**AVIS RELATIF À LA PROTECTION
CONTRE LES EVENTUELS EFFETS NOCIFS ET NUISANCES
PROVOQUÉS PAR LES RAYONNEMENTS NON IONISANTS
GÉNÉRÉS PAR DES ANTENNES ÉMETTRICES STATIONNAIRES**

Commune : LIEGE - Exploitant : ORANGE

Référence exploitant : 673L1_1 / 32673L1_1 / 42673L1_1 / 52673L1_1

Rapport n° 2722 / 2023

Figure 1 : Vue en plan des lieux de séjour et des points de contrôle

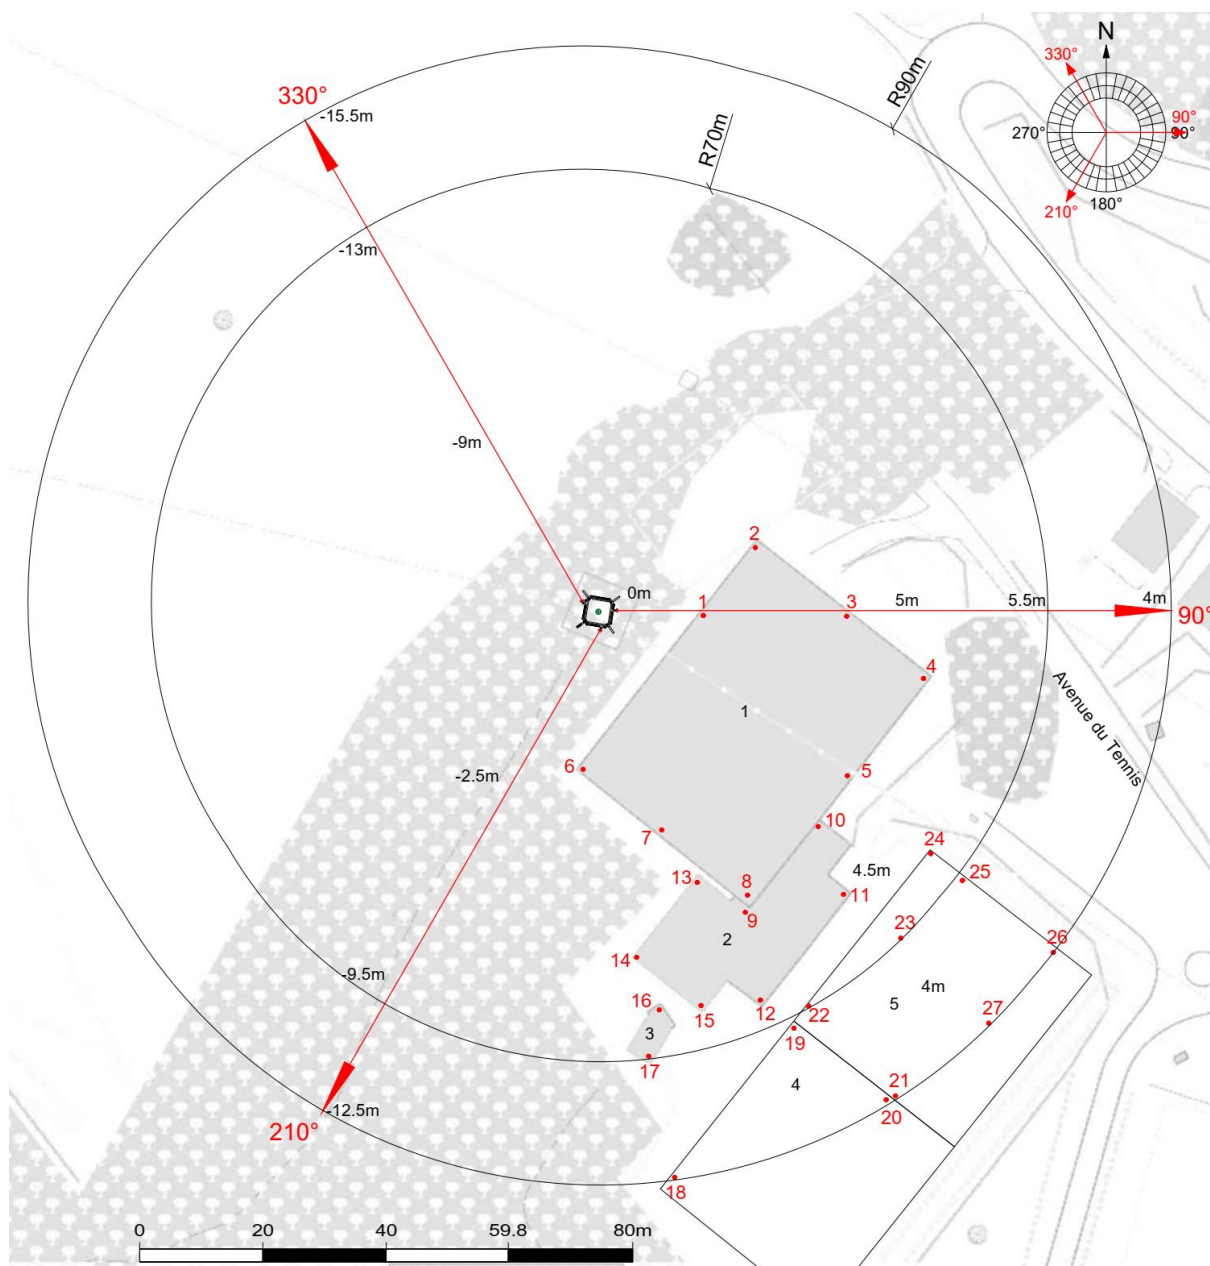
En ce qui concerne les antennes de l'installation mentionnées dans le tableau 1, la distance maximale à laquelle la limite pourrait être atteinte, à l'extérieur, est égale à 72,6 m. S'il n'y a pas de LS à une distance inférieure, les antennes respectent forcément la limite d'immission.

Dans le cas des LS situés à l'intérieur des bâtiments, une atténuation d'obstacle est prise en compte et il en résulte que la distance maximale à laquelle la limite pourrait être atteinte se réduit à 51,4 m.

Figure 2 : Vue en plan des installations d'antennes dans un rayon de 300 mètres autour de l'installation faisant l'objet de la demande d'avis

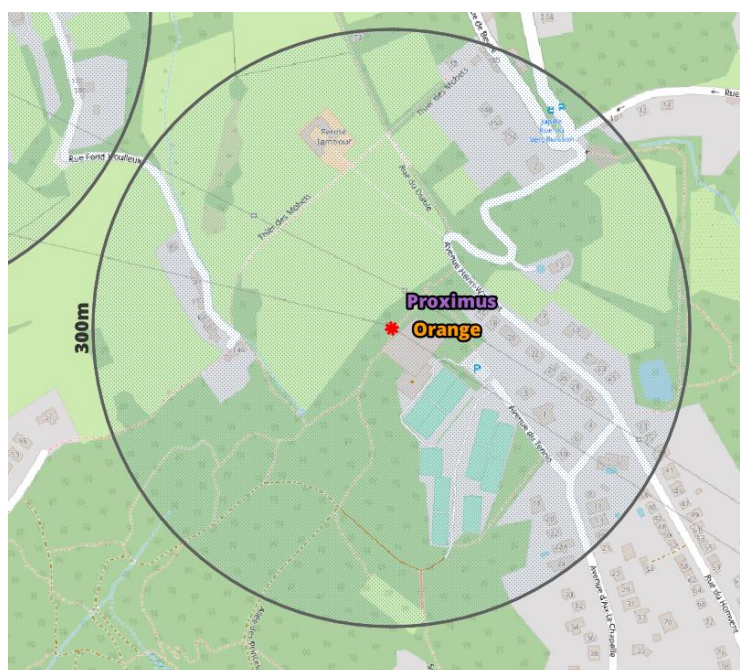
Compte tenu du nombre d'installations localisées dans la figure 2, il apparaît que l'intensité du rayonnement électromagnétique généré, dans les lieux de séjour situés à proximité de l'installation référencée dans le paragraphe 2, par l'ensemble des antennes émettrices stationnaires de l'ensemble des exploitants du même site d'antennes émettrices stationnaires respecte la limite fixée à l'article 4, § 2 du décret.
